DISCREPANCIA D15-2023-18

SC TÚNEL EL MELÓN II S.A.

MINISTERIO DE OBRAS PÚBLICAS

“Discrepancia por sobrecostos derivados de retrasos en la revisión del PID, modificaciones a las obras y requerimientos adicionales con ocasión de la pandemia”

Figura N°2: Imagen sector obra reclamada Fortificación Eje 4

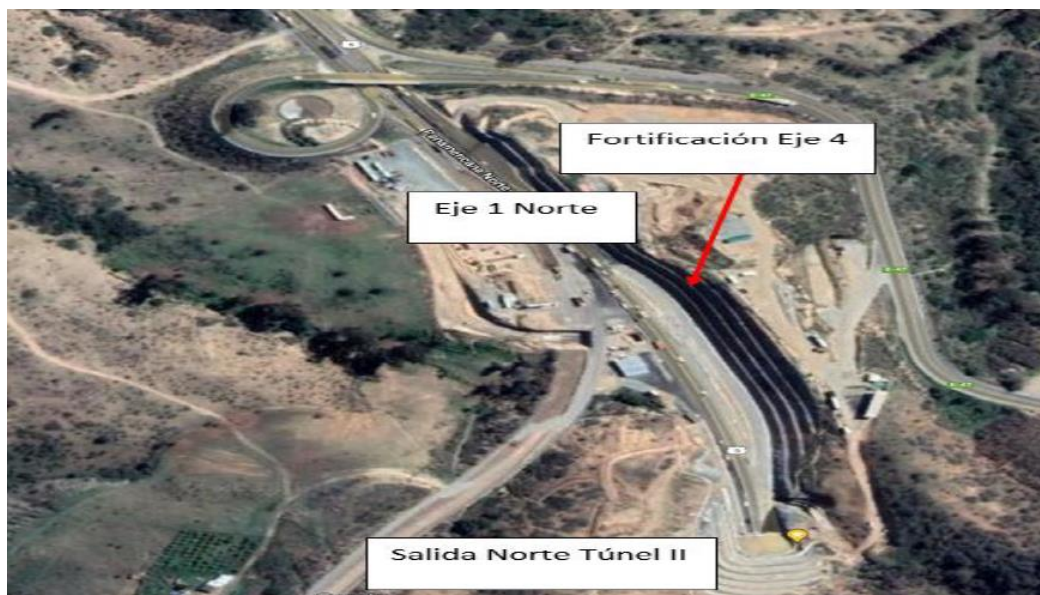
La SC plantea que, casi un año después de aprobado el PID elaborado sobre la base de los Antecedentes Referenciales del Proyecto, alertó al IF sobre inestabilidades del talud del eje 4 del Sector Norte del Proyecto y sobre la necesidad que éste fuera reforzado, ante lo cual el IF le habría instruido modificar la ingeniería y fortificar diversas áreas asociadas. Finalmente, cuantifica la compensación respectiva en UF 10.967,73 más impuestos e intereses.

Figura N°3: Lámina Planta Canalizaciones Baja Tensión Túnel 1 – 2 Lado Sur, 03 de 08

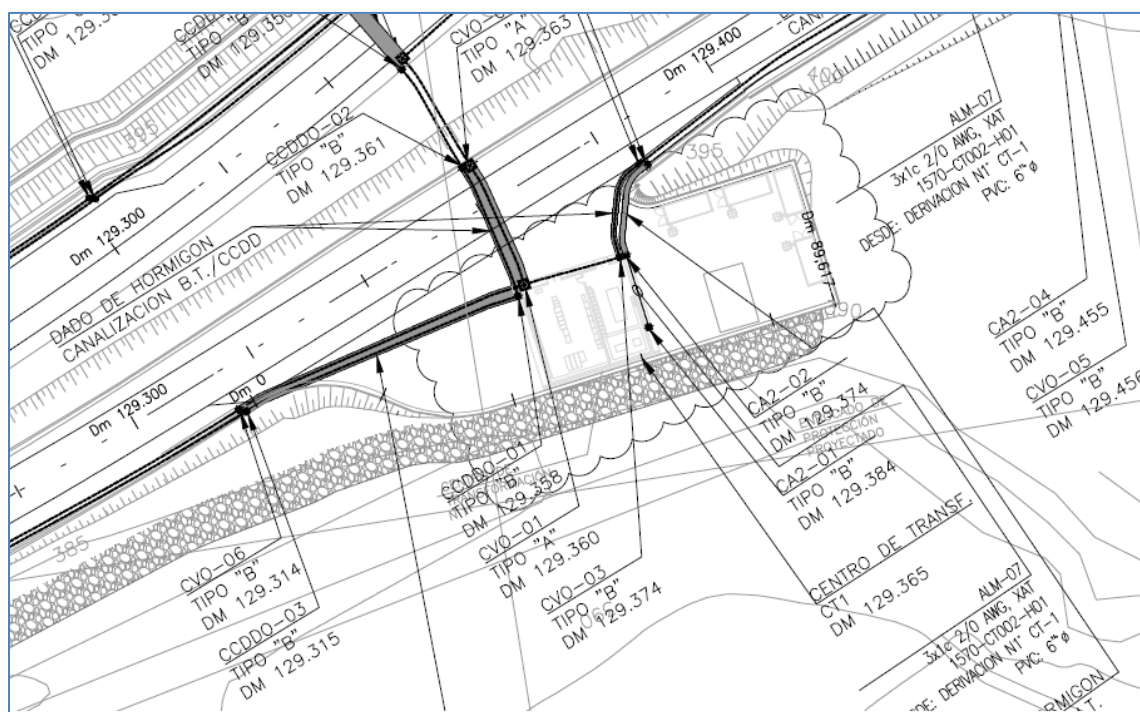
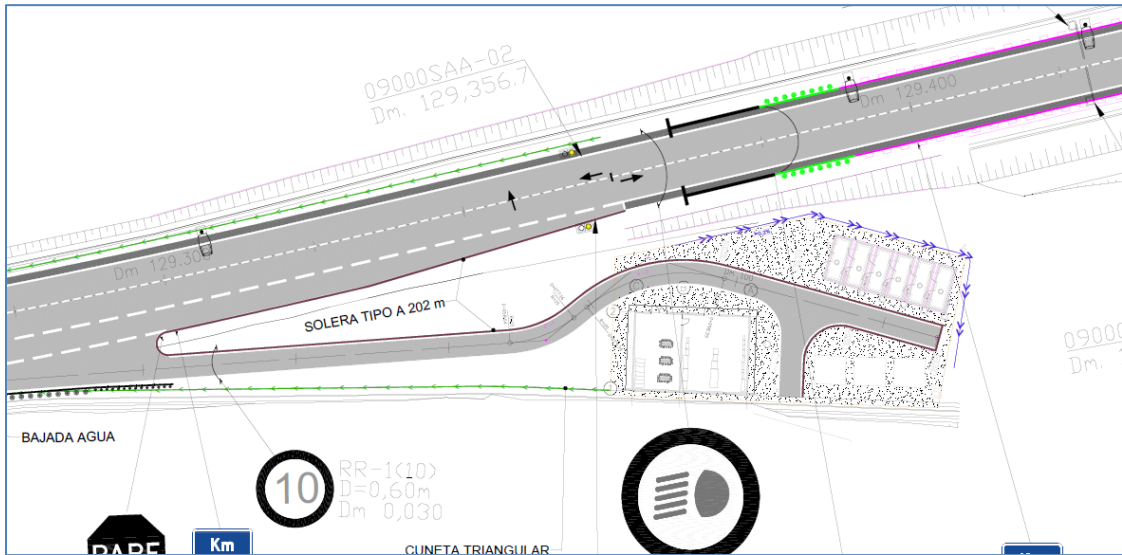
En opinión del Panel, si bien la SC diseñó el PID en atención al Antecedente Referencial sin considerar los accesos reclamados, y su versión Rev. 0 fue aprobada por el IF, ello no se contrapone a la obligación de la SC de cumplir con lo establecido en las BALI.

De acuerdo a los antecedentes, el Panel verifica que la ingeniería aprobada en su versión Rev. 0 para la vialidad exterior al CT-1 no considera el diseño del acceso según el mencionado Instructivo y el Manual de Carreteras:

En cambio, se confirma que la ingeniería apta para construir (APC) para la vialidad exterior al CT-1, efectivamente considera el diseño del acceso según las normas mencionadas:

Figura N°5: Lámina Planta Disposiciones Baja Tensión Túneles Lado Norte, lámina 07 de 08

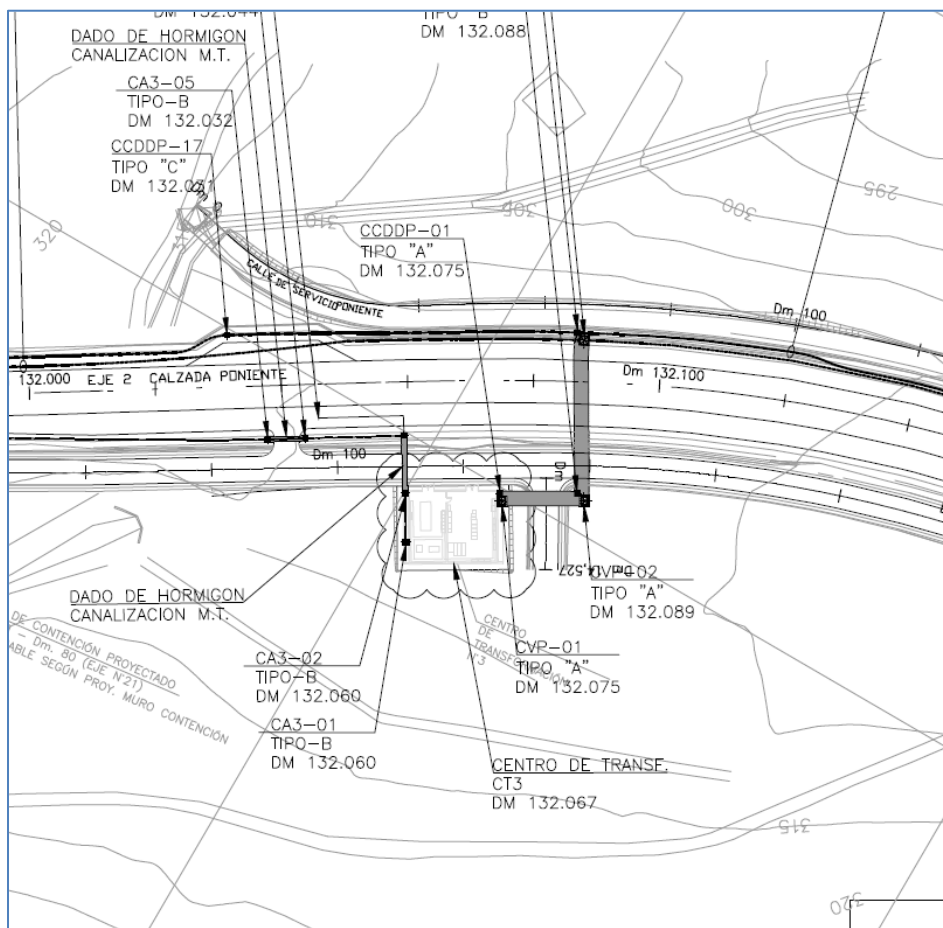
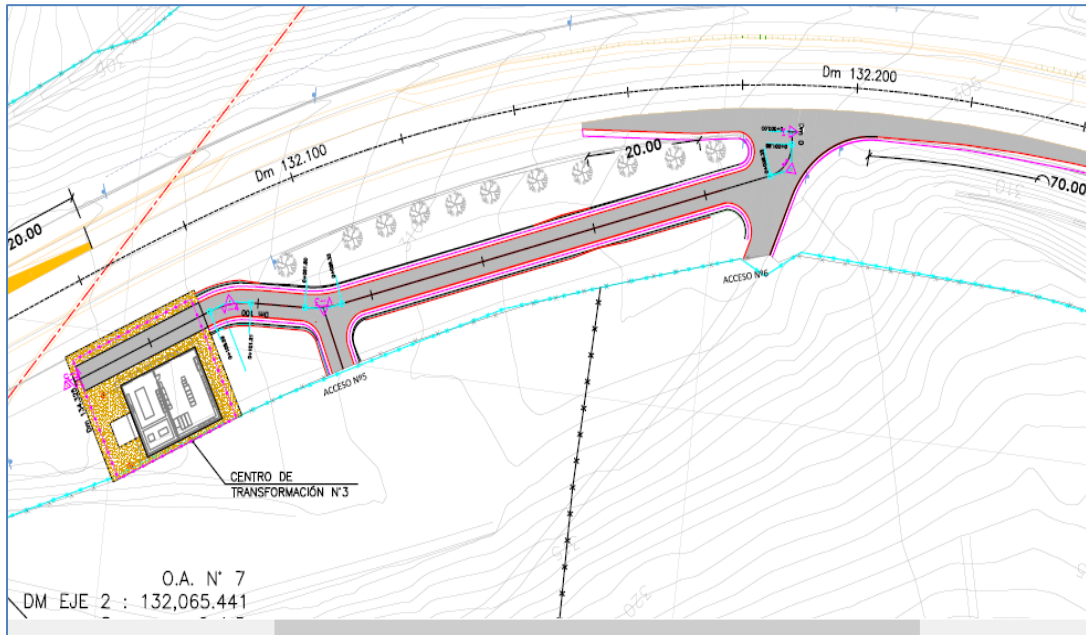
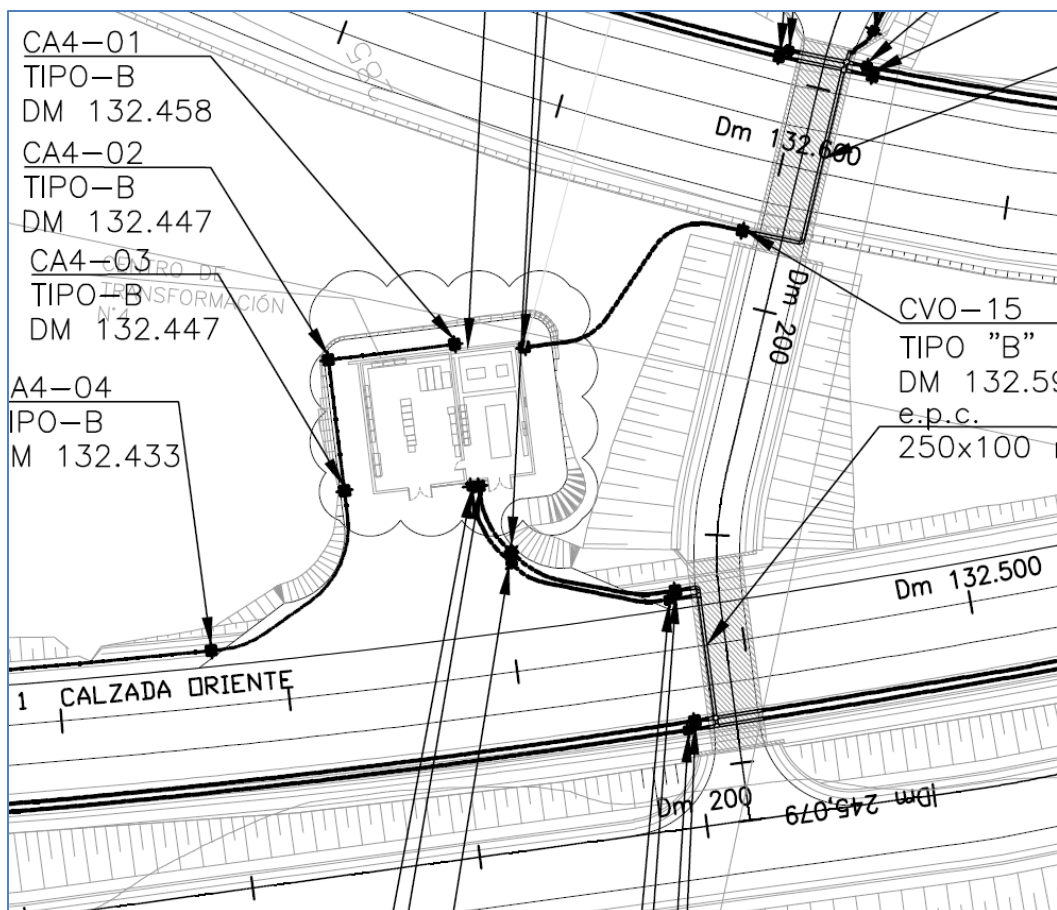
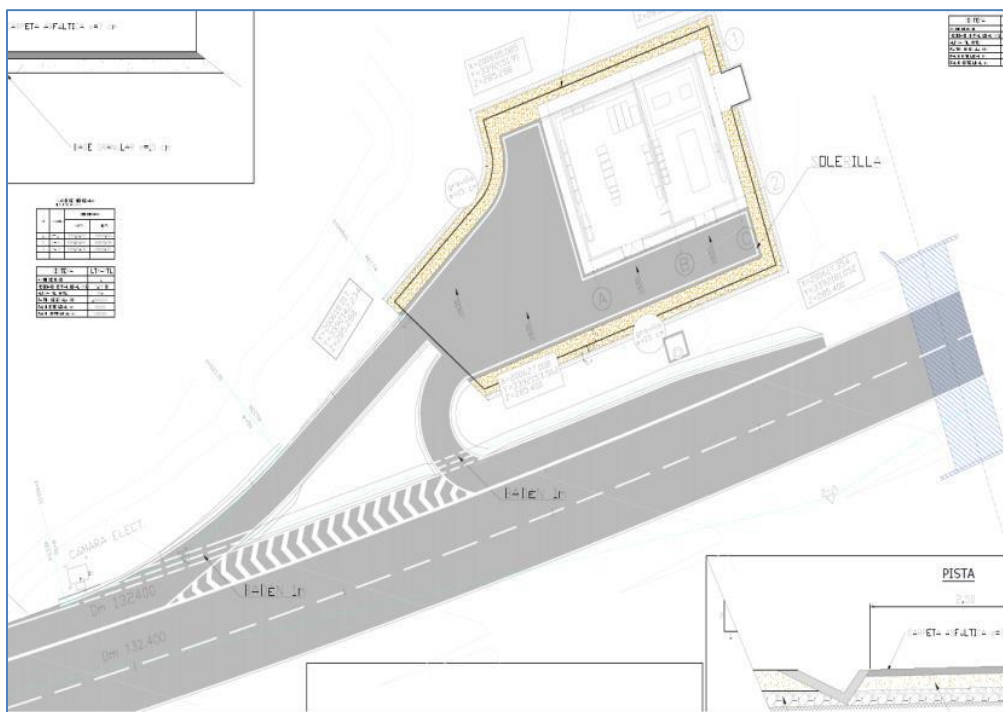
La misma situación se verifica respecto a la vialidad exterior al CT-3 y CT-4, como se muestra a continuación:

Figura N°9: Lámina SKV284-051-043-PLN-0002, lámina 1 de 1

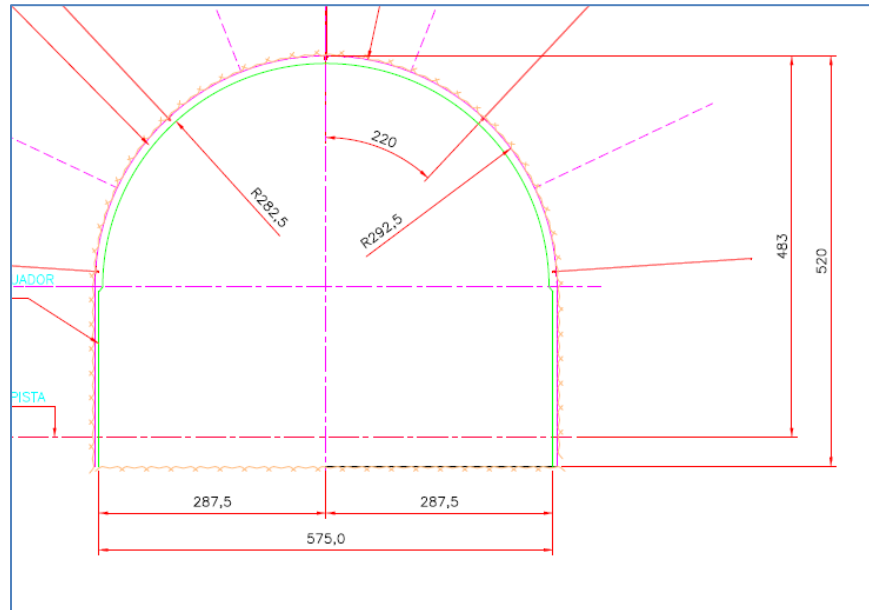
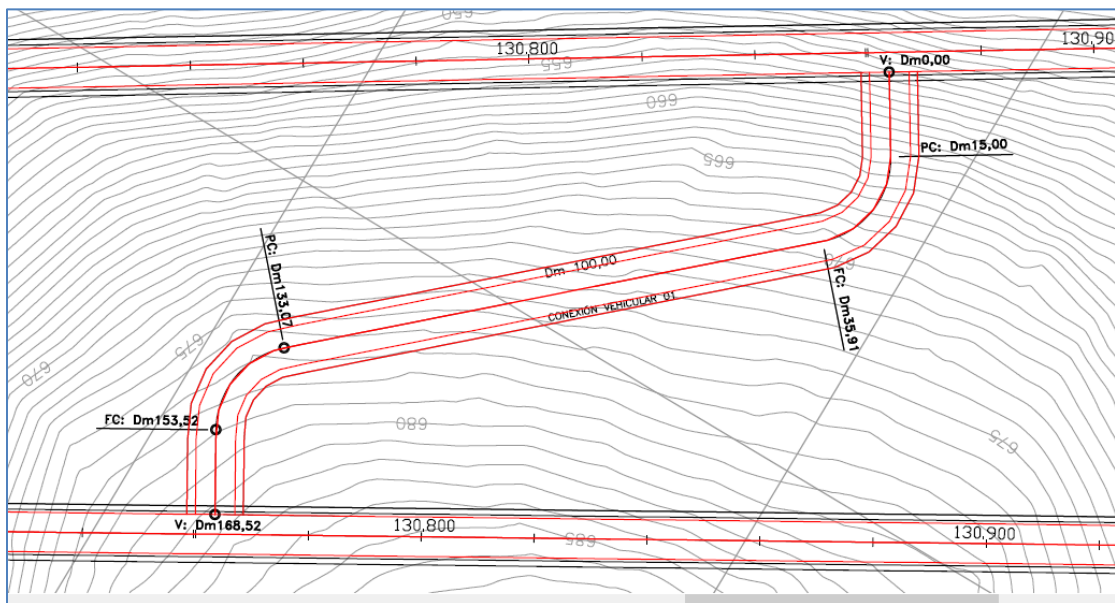
1. **Carta CTA-TEM II 1043-2018 del 28/12/18:** La SC reingresa el PID Volumen 5 Proyecto de Túneles, considerando para el Túnel II las medidas de 5,75 metros de ancho y 5,2 de altura, sección uniforme.

2. **Oficio Ord. 1120 SCRTM 644 del 17/01/19:** El IF aprueba los antecedentes relacionados con el espesor de pavimentos y sistema de sostenimiento del Túnel II, solicitando corregir las modificaciones introducidas por la SC al Volumen 5.
3. **Oficio Ord. 1982 SCRTM 1330 del 30/07/20:** El IF informa a la SC sobre la regularización de la aprobación de determinados documentos del PID Volumen 5.
4. **Carta CTA-TEM II 3133-2021 del 29/07/21:** Posterior al término de la construcción del túnel de conexión con fecha 10/06/20 y a requerimiento del IF, la SC entrega al IF la SDI N°134 y planos asociados donde se propone proyecto de la geometría de excavación de la galería vehicular para el paso de un bus interurbano.

Figura N°11: Plano TEMII-OTEC-PL-53 Rev. 0, plano 1 de 4

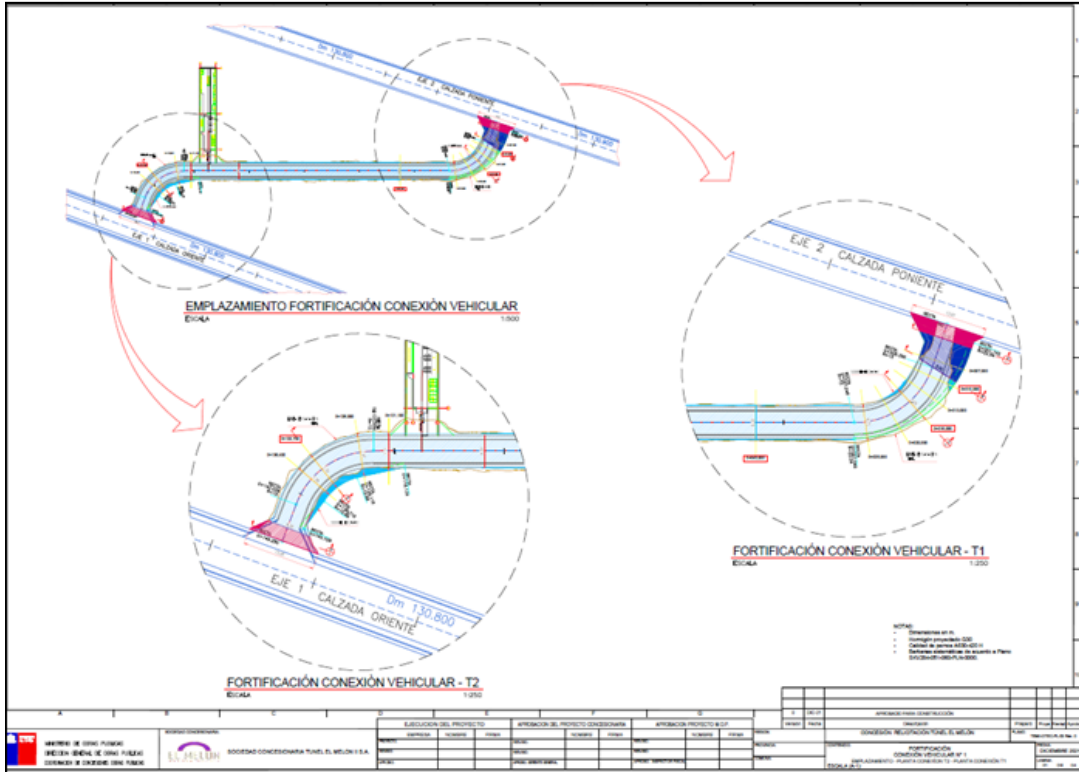
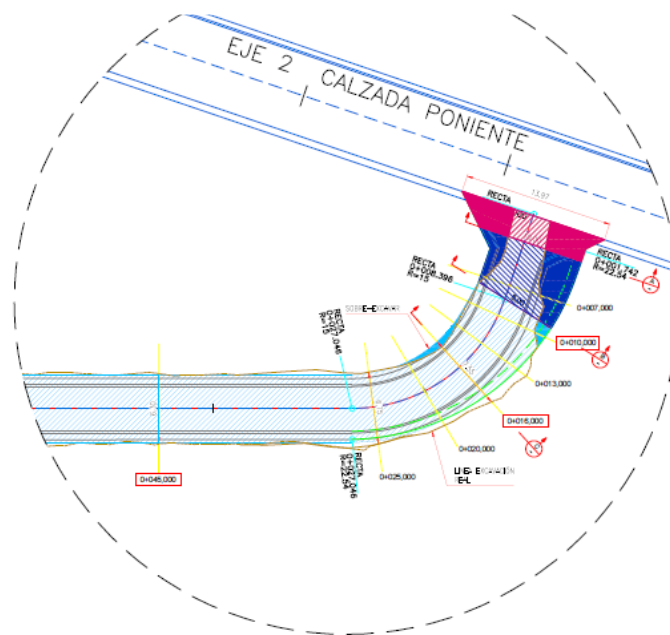
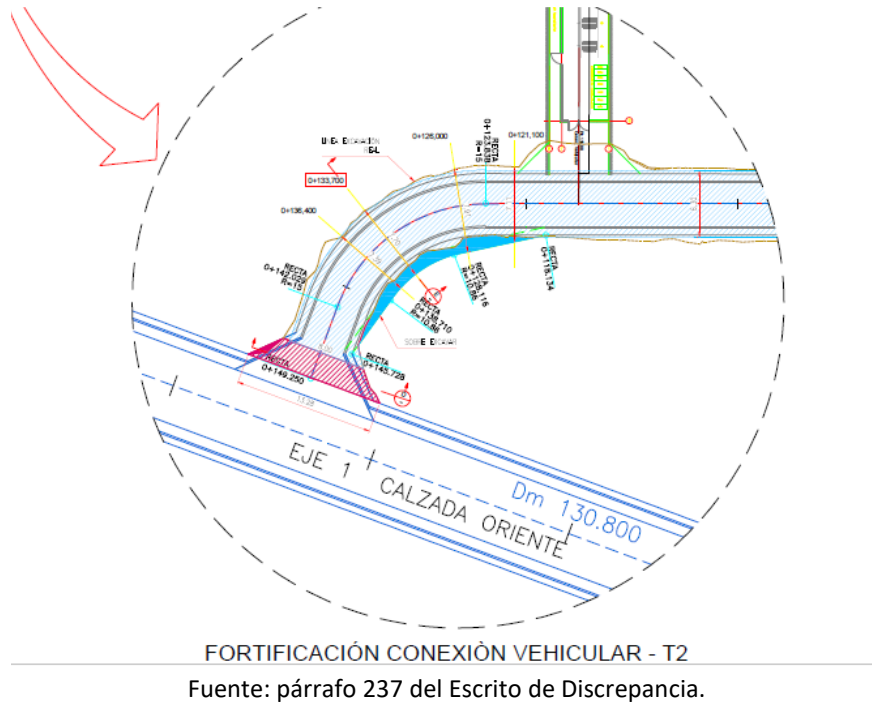
5. **Carta CTA-TEM II 3672-2021 del 10/12/21:** La SC entrega al IF Proyecto de fortificación de túneles en conexiones peatonales y vehicular en zonas de empalme con los Túneles I y II, en Rev. 0.

6. **Oficio Ord. 3572 SCRTM 2676 del 14/12/21:** El IF aprueba el Proyecto entregado por carta CTA-TEM II 3672-2021.

Figura N°14: Sección Transversal Galerías Vehiculares.

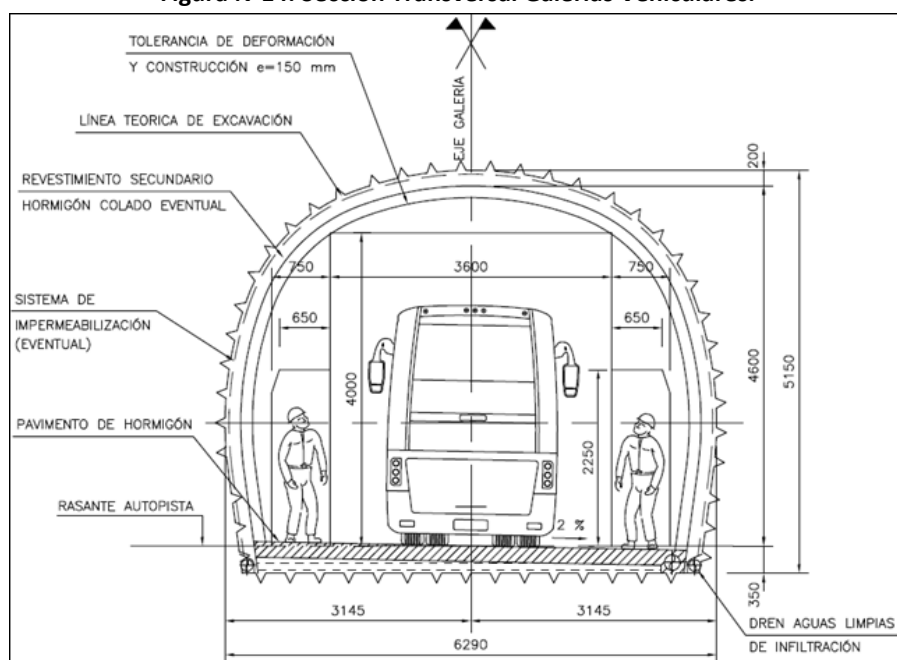
Por otra parte, en el Antecedente Referencial N°2 (“Estudio Integral Relicitación Concesión Túnel el Melón, Expropiaciones, Anteproyectos y Diseños”), el numeral 3.3.2 del Estudio Integral / Concesión Túnel El Melón / Fase 6: Fase Final / Volumen 5: Anteproyecto Estructural de Túnel / Tomo 5A: Diseño estructural de túneles³⁸, señala:

“Por su parte, la condicionante que predomina en la definición de la sección útil de la galería de conexión vehicular, se definió como aquella que permita el paso de un bus tipo interurbano, en acuerdo con los gálibos y radios de giro establecidos el Manual de Carreteras en sus puntos 3.005.3 y 3.005.5 respectivamente. Igualmente, se tuvo en cuenta las dimensiones de 5,6 x 4,0 m entregadas en la recomendación austriaca RVS 09.01.24 ‘Bauliche Anlagen o Estructuras Asociadas’, para vehículos de rescate.” (el destacado es nuestro).
